# 工事計画届出及び事故報告における 対象設備の見直しについて (再審議)

令和 4 年 4 月 1 5 日  
産 業 保 安 グ ル ー プ  
電 力 安 全 課

# 再審議に至る経緯、御審議いただきたい事項

## 試算した275kV基幹変電所

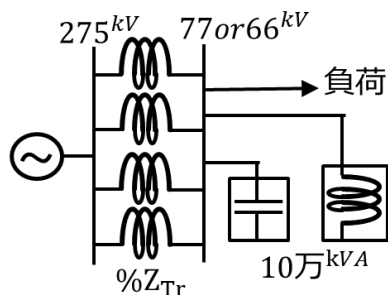
意見②  
電圧調整対象を合わせて、調相設備事故による電圧変動と、変圧器のタップ調整による電圧変化率を比較すべきではないか

意見①  
パラメータ設定の明確化

### 意見①への対応

⇒ 10万kVA規模の調相設備を設置する東電PGから公表されている「流通設備計画ルール」を基に標準インピーダンスを元に算出。

- ・公称電圧275kVの標準インピーダンス = 14.0 (%)
- ・275/66kV送電用変電所のバンク容量 = 300(MVA)
- ・%Z [100MVA基準]  
= %Z [300MVA基準] × 100MVA/300MVA  
= 14% × 100MVA/300MVA = 4.666 (%)

- ① 変電所には、275(kV)の変圧器が4基並列して構成。
- ② 変圧器1基当たりの%インピーダンス = **4.66%**  
[10万kVA基準]
- ③ 変圧器の1タップ当たりの調整電圧 = 2.5(kV) ※  
[変圧器としては17～23タップの範囲で調整]

### 意見②への対応

⇒ 変電所単体での電圧変化と、タップ調整電圧を比較

- ① 66kVもしくは77kV母線の%インピーダンス

$$\%Z_{77or66} = \%Z_{Tr}/4 = 0.0466/4 = 1.16\%$$

$$\Delta V_{77or66} \doteq \%Z_{77or66} \Delta Q = 0.0116 \times 10\text{万kVA} / 10\text{万kVA} = 1.16\%$$

$$2.5\text{kV} / 275\text{kV} = 0.91\% (\doteq 1.16\%)$$
